弊社製脱着装置付コンテナ専用車（アームロール）のリコール実施に関するお知らせ弊社製品をご使用の皆様へ

さて本日、弊社が製造・販売した脱着装置付コンテナ専用車（アームロール）におきまして、リコールを実施する旨、国土交通省に届け出しましたのでお知らせいたします。

可倒式突入防止装置(全体)

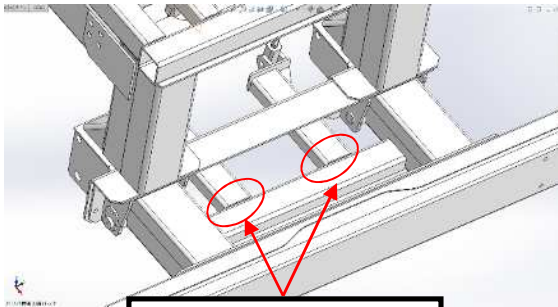
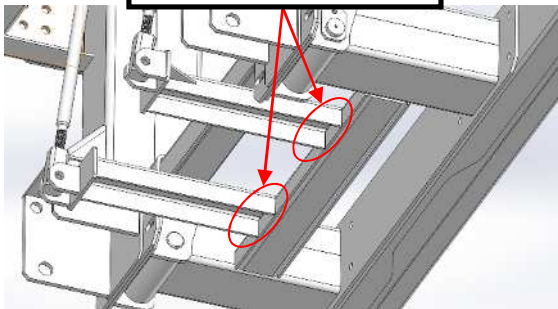
可倒式突入防止装置を装着した脱着装置付コンテナ専用車（アームロール）において、突入防止装置の強度設計が不適切なため、走行時の振動等により亀裂が発生するものがあります。そのまま使用を続けると取付け位置が変わり、道路運送車両の保安基準に適合しないおそれがあります。

可倒式突入防止装置を装着した脱着装置付コンテナ専用車において、突入防止装置の強度設計が不適切なため、走行時の振動等により亀裂が発生するものがある。そのまま使用を続けると取付け位置が変わるため、道路運送車両の保安基準に適合しない。

全車両、亀裂発生部位に補強を追加した部材に交換する。

改善箇所説明図

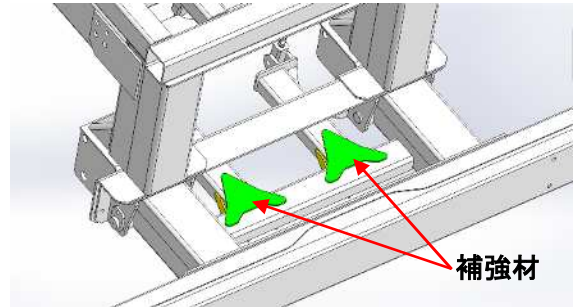
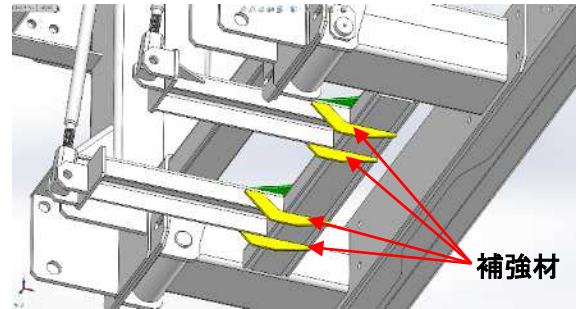
連結部材の接合部

改善前

補強材

改善後

(補強材を追加)
